Gemeinde Salzbergen - 61. Änderung Flächennutzungsplan Bebauungsplan Nr. 98.1 „Tierhaltungsanlage Hermeling – Änderung und Erweiterung“ Verfahren gem. § 3 (1) u. § 4 (1) BauGB – Juli/ August 2021	
Zusammenfassung der Stellungnahmen	
Stellungnahme	Abwägungsvorschlag

A. Beteiligte Behörden/ Träger öffentlicher Belange/ Anlieger, die eine Stellungnahme abgegeben haben:**1. Landkreis Emsland (29.7.2021)**

Abbildung 2: Darstellung des bebaubaren Bereiches sowie der baulichen Planung auf Grundlage eines Luftbildes (NLWKN 2021)

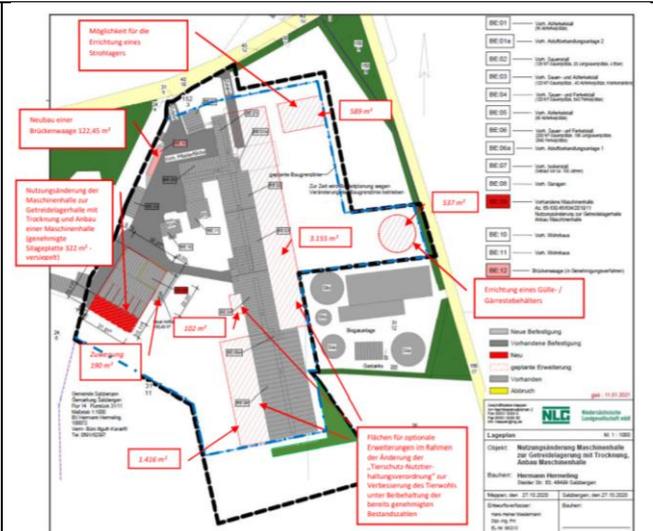
- Das Plangebiet liegt im Vorbehaltsgebiet für Natur und Landschaft, dabei handelt es sich um Gebiete die aus naturschutzfachlicher Sicht landesweit schutzwürdig sind. Aus diesem Grund bedürfen die in der näheren Umgebung befindlichen Baum-Strauchhecken, die Wallhecken im Nahbereich (ELWH-05470 und ELWH-05471) sowie die auf dem Betriebsgelände bereits durchgeführten Kompensationsmaßnahmen für den Eingriff in Natur und Landschaft besondere Beachtung.

Zu diesen Strukturen muss bei der Festlegung des Plangebietes ein Mindestabstand von 20 m eingehalten werden, um eine Beeinträchtigung ausschließen zu können.

Die vorgesehene Baugrenze hält nicht zu sämtlichen Gehölzen und der bereits bestehenden Eingrünungspflanzung im Süden der Hofanlage einen Mindestabstand von 20 m ein. Dies ist aus den folgenden Abbildungen ersichtlich.

Obwohl der geforderte Mindestabstand von 20 m bereits in der Bestandssituation nicht eingehalten wurde, konnten sich die Gehölzstrukturen erhalten. Dies wird auch zukünftig der Fall sein. Der Bauherr ist bestrebt seine Hofanlage optisch durch Gehölze ins Landschaftsbild zu integrieren. Dementsprechend hält er geeignete Bewirtschaftungsabstände ein, um die Eingrünung bzw. Gehölzstrukturen nicht zu gefährden.

Des Weiteren wurde innerhalb eines Immissionsschutztechnischen Berichtes dargelegt, dass sich die Eintragungssituation von Stickstoff die Gehölzstrukturen nicht eingriffserheblich verändert. Die Stallung werden dementsprechend mit Filtertechnik ausgerüstet.

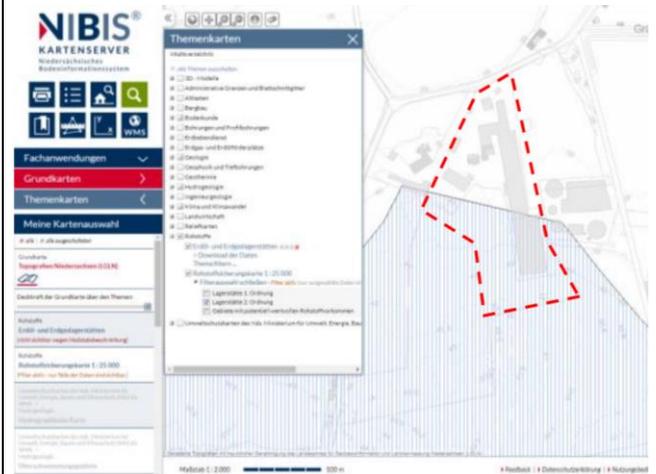
Wir weisen darauf hin, dass sich das Plangebiet im Süden mit einem Rohstoffsicherungsgebiet 2. Ordnung für Sandgewinnung von regionaler Bedeutung überschneidet (3609 S/8 der Rohstoffsicherungskarte des LBEG). Die aktuellen Rohstoffsicherungskarten können über den Kartenserver des LBEG

Rohstoffsicherungsgebiete dienen der langfristigen Versorgung der Landkreise mit mineralischen Rohstoffen. Sie sollten nicht überplant werden, damit sie auch zukünftig möglichst komplett rohstoffwirtschaftlich genutzt werden können. Auch bei weiteren Planungen sollte darauf geachtet werden, dass das Rohstoffsicherungsgebiet (3609 S/8) nicht weiter überplant wird, zumal auch angrenzende Flächen aufgrund von Abstandsregelungen für einen späteren Abbau in der Regel nicht mehr verfügbar sind.

Die Rohstoffsicherungskarte zeigt, dass das nebenstehend angesprochene Rohstoffsicherungsgebiet 2. Ordnung für Sandgewinnung nur in einem äußersten Randbereich betroffen ist. Zudem sind in diesem Bereich bereits bauliche Anlagen/ Stallanlagen vorhanden und bauliche Erweiterung sind nicht in Richtung Süden/ in Richtung des Schwerpunktes des Rohstoffsicherungsgebietes vorgesehen.

Des Weiteren steht die Fläche im Eigentum des Vorhabenträgers dieser Bauleitplanung, es besteht ein rechtskräftiger Bebauungsplan und seitens der Regionalplanung/ Raumordnung (Landkreis Emsland) werden keine diesbezüglichen Bedenken zu dieser Planung geäußert. Insofern wird an der Bauleitplanung festgehalten

Abb.: Lageplan des Vorhabens (Ausschnitt, o.M.)

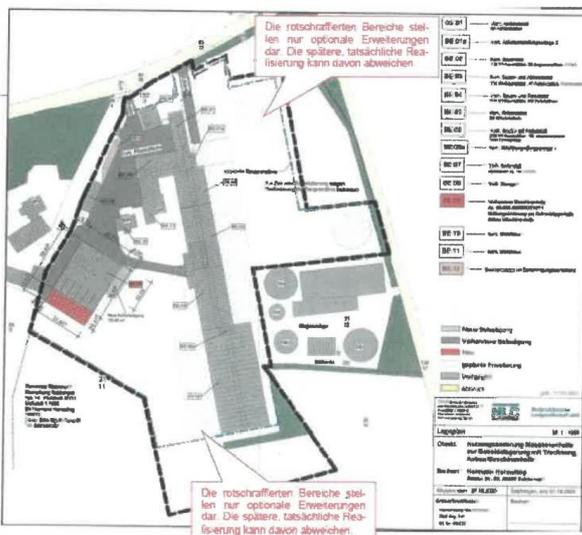
1. Festlegung des Änderungsbereichs (Benennung der Flurstücke)
- vgl. Anlage 2, Flächennutzungsplan – Begründung

Im Textteil S. 11/18 unter Ziffer 5 werden die Flurstücke für den Änderungsbereich aufgeführt:

Der Änderungsbereich befindet sich im Süden der Ortslage Salzbergen, an der „Steider Straße“ und umfasst einen Teilbereich des Flurstückes Nr.: 31/14 sowie die Flurstücke Nrn.: 31/5 und 152/3, Flur 14 Gemarkung Salzbergen. Die Größe des Änderungsbereiches beträgt rd. 3,9 ha.

Im Lageplan (Begründung FNP, S 4/18) sind die benannten Flurstücke 31/5 und 152/3 nicht Teil des Änderungsbereichs. Bitten klären.

In anderen Karten - z.B: Umweltbericht (vgl. Anlage 6) S. 6 umfasst der Bereich des Sondergebietes die Einfahrt bzw. die beiden Flurstücke. Bitte prüfen!

Zu 1.: Die Flurstücke 31/5 und 152/3 stehen Im Eigentum des Vorhabenträgers und bilden die "Hofzufahrt".

Diese Flurstücke gehören als Eigentum des Vorhabenträgers zum Geltungsbereich des Vorhaben und Erschließungsplanes. Durch die hier verfolgte Planung ergeben sich keine Änderungen für dies Flurstücke.

Der Lageplan in der Begründung wird entsprechend angepasst.
